九州電力(株)玄海原子力発電所3号炉及び4号炉の 特定重大事故等対処施設に係る審査について

令和元年6月4日
原子力規制庁

断層分布図(EL.-15m)

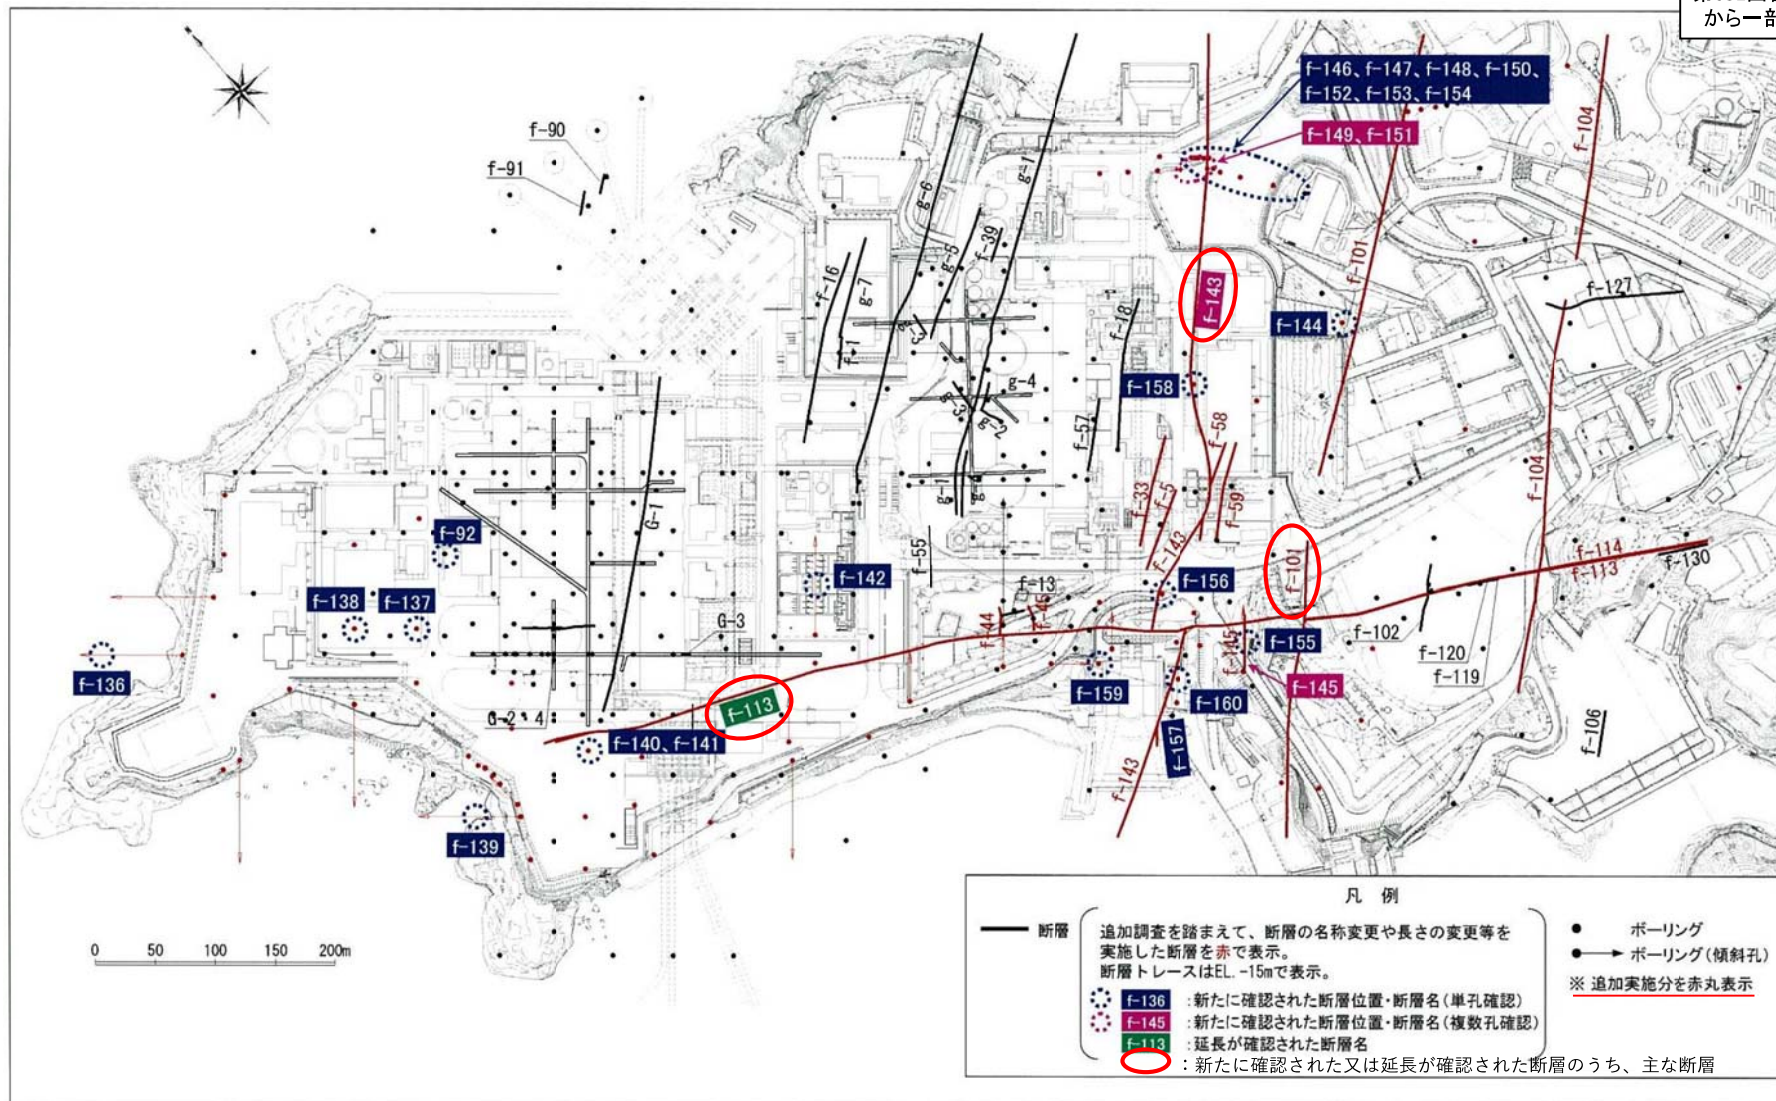
事業者は、敷地内の断層の分布に関し、新たな断層を確認する（f-143断層等）とともに、断層の連続性を見直し（f-101断層、f-113断層等）。

破砕幅(最大値)ヒストグラム【タイプ①】

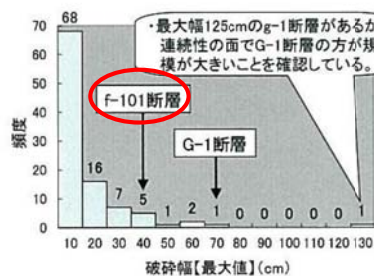
◆タイプ①の断層のうち、規模が大きい断層として、破砕幅が大きいG-1断層及び連続性のあるf-101断層を選定。

破砕幅(最大値)ヒストグラム【タイプ②-1】

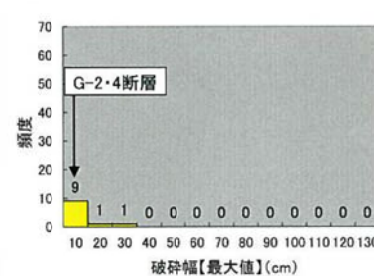
◆タイプ②-1の断層には規模が大きい断層は認められないため、基礎掘削面に出現する断層として、G-2・4断層を選定。

破砕幅(最大値)ヒストグラム【タイプ②-2】

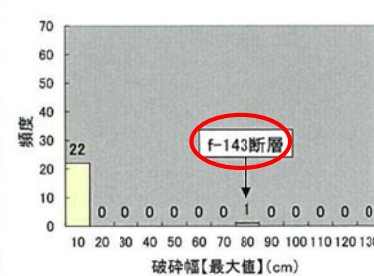
◆タイプ②-2の断層のうち、最も規模が大きい断層として、f-143断層を選定。

破砕幅(最大値)ヒストグラム【タイプ③】

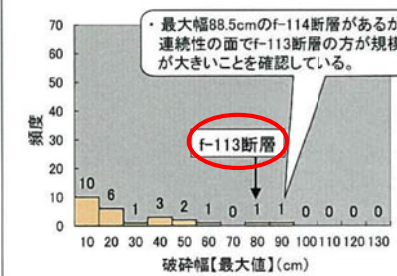
◆タイプ③の断層のうち、規模が大きい断層として、f-113断層を選定。
